**ПАСПОРТ
ДОСТУПНОСТИ ОБЪЕКТА
СОЦИАЛЬНОЙ ИНФРАСТРУКТУРЫ
НА ДОСТУПНОСТЬ ДЛЯ ИНВАЛИДОВ
И МАЛОМОБИЛЬНЫХ ГРУПП НАСЕЛЕНИЯ**
(Заключение по обследованию объекта социальной инфраструктуры)

Автономная некоммерческая организация
Детский оздоровительно-образовательный центр
«Алые паруса»
Столовая
Тюменская область, Тюменский р-н,
24 км Червишевского тракта

ПАСПОРТ ДОСТУПНОСТИ
объекта социальной инфраструктуры (ОСИ)
№ 35-СЗ

АКТ ОБСЛЕДОВАНИЯ № 472
объекта социальной инфраструктуры
К ПАСПОРТУ ДОСТУПНОСТИ ОСИ
№ 35-СЗ

Фотография №40

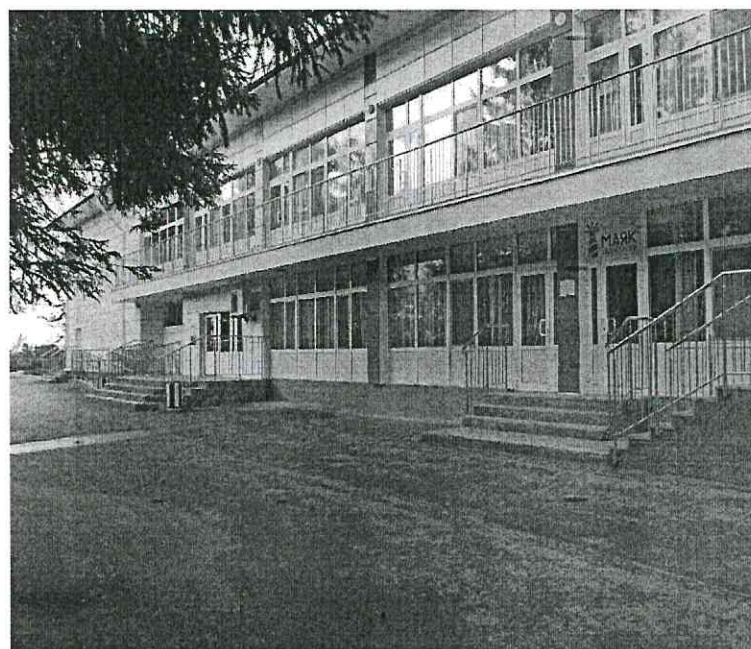
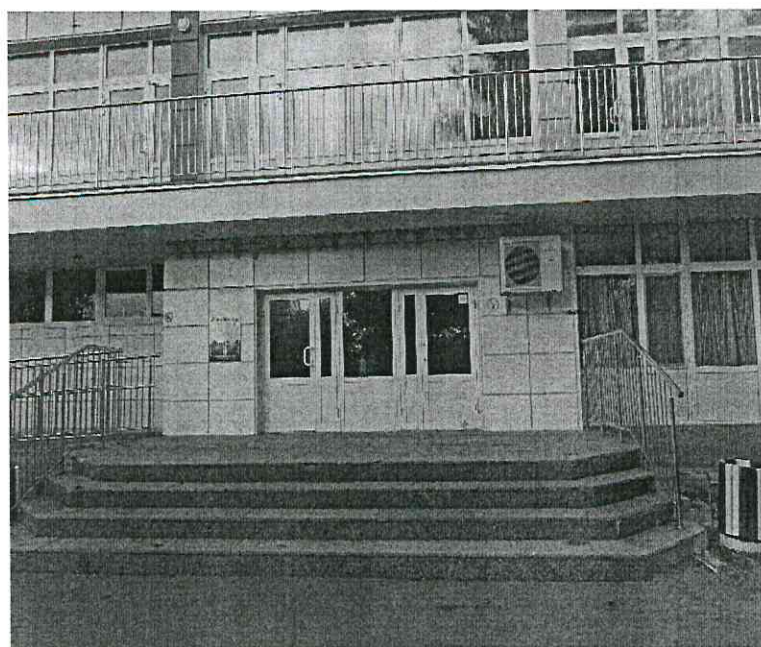
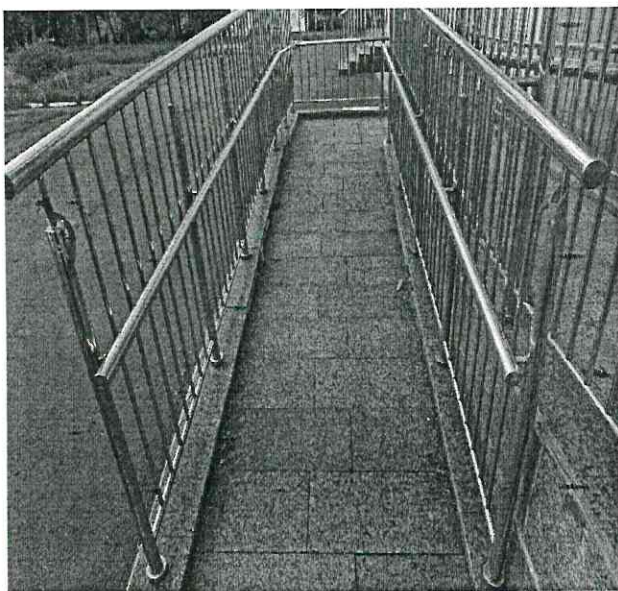
2.1	Лестницы (наружные)	есть	-	40, 43-45	- отсутствуют горизонтальные травмобезопасные завершающие части поручня, что не соответствует требованиям СП 59.13330.2016; - опорные поручни установлены на высоте 1,2м; - отсутствует дополнительный, разделительный поручень при ширине лестницы более 4,0м; - отсутствует наземный тактильно-контрастный указатель; - контур краевых ступеней не выделен контрастным цветом.	О,С,Г,У	- установить дополнительно поручни на высоте 0,5м согласно требованиям СП 118.13330; - продлить горизонтальные части имеющегося поручня на 30 см с не травмирующим окончанием в соответствии с учетом технических требований; - установить дополнительный, разделительный двусторонний поручень, при ширине лестницы более 4,0м, в соответствии с требованиями ГОСТ Р 51261-2017; - обустроить тактильно-контрастный указатель, выполняющий функцию предупреждения, за 0,3м до препятствия, глубиной 0,5-0,6м; - выделить проступь краевых ступеней контрастным цветом за 0,03-0,04м от края проступи шириной 0,08-0,1м.	Текущий ремонт, индивидуальное решение с ТСП

Фотография №47

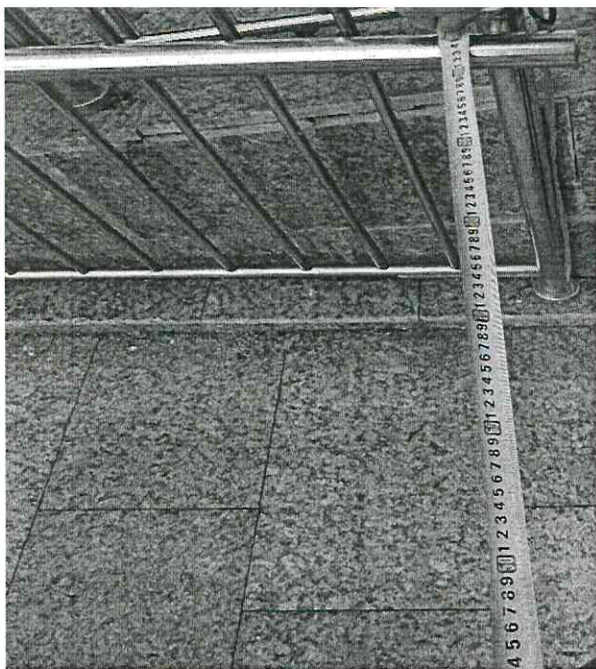
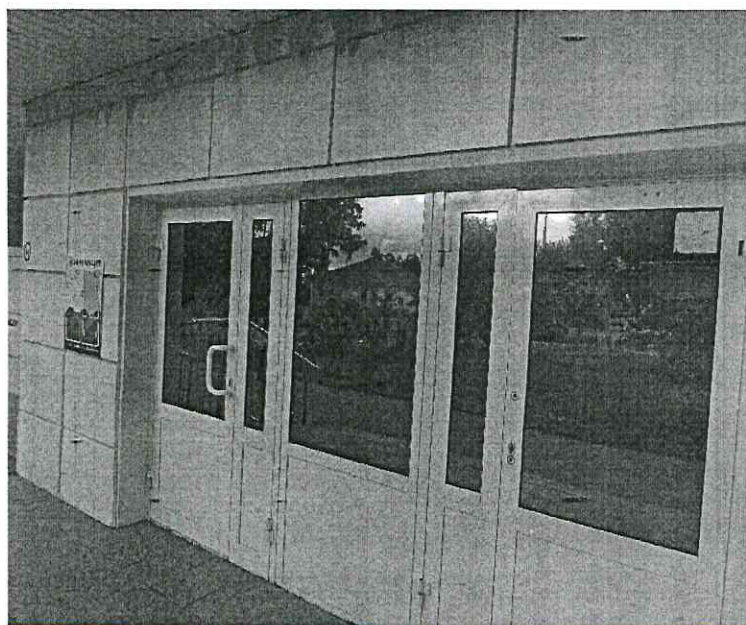
2.2	Пандус (наружный)	есть	-	40, 46-49	-перед горизонтальной площадкой, в нижней части пандуса, присутствует препятствие в виде урны для мусора; -глубина входной площадки в нижней части пандуса менее 1,5м; - отсутствуют горизонтальные травмобезопасные завершающие части поручней, что не соответствует требованиям СП 59.13330.2016; -поручни установлены на высоте 1,2 м и 0,8 м от горизонтальной поверхности марша.	К,О,С	- устранить препятствие в нижней части пандуса; - продлить горизонтальные части имеющегося поручня на 30 см с не травмирующим окончанием в соответствии с учетом технических требований; - установить кнопку вызова с пиктограммой в нижней части пандуса; - предусмотреть оказание ситуационной помощи.	Текущий ремонт, организационные мероприятия

Фотография №65

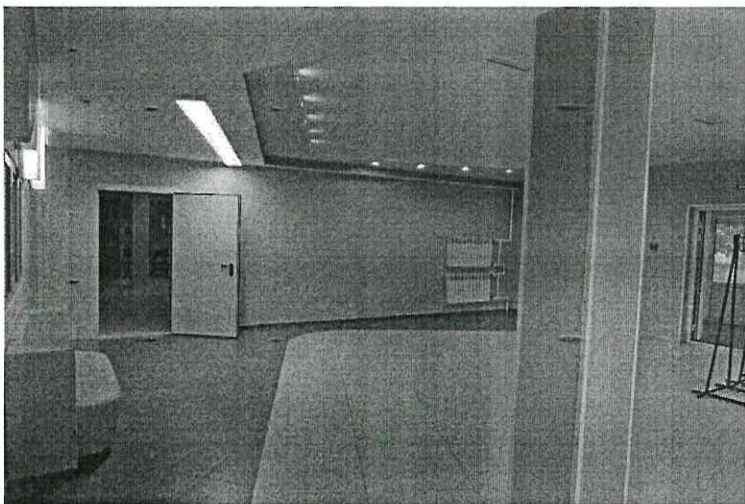
3.2	Лестница (внутри здания)	есть	1эт 17 2эт 1	61-66	- конструкция поручней не соответствует требованиям ГОСТ Р 51261-2017; - поручни (ограждение) установлены на высоте 1,2 м; - отсутствует предупреждающая яркая контрастная маркировка на прозрачных, стеклянных ограждениях лестничного марша; - на верхнем марше с одной стороны	О, С, Г, У	- установить дополнительно поручни на высоте 0,5 м согласно требованиям СП 118.13330; - на прозрачное, стеклянное полотно ограждения установить яркую контрастную маркировку (в виде полосы, декоративного рисунка или, фирменного знака, в	Текущий ремонт, организационные мероприятия
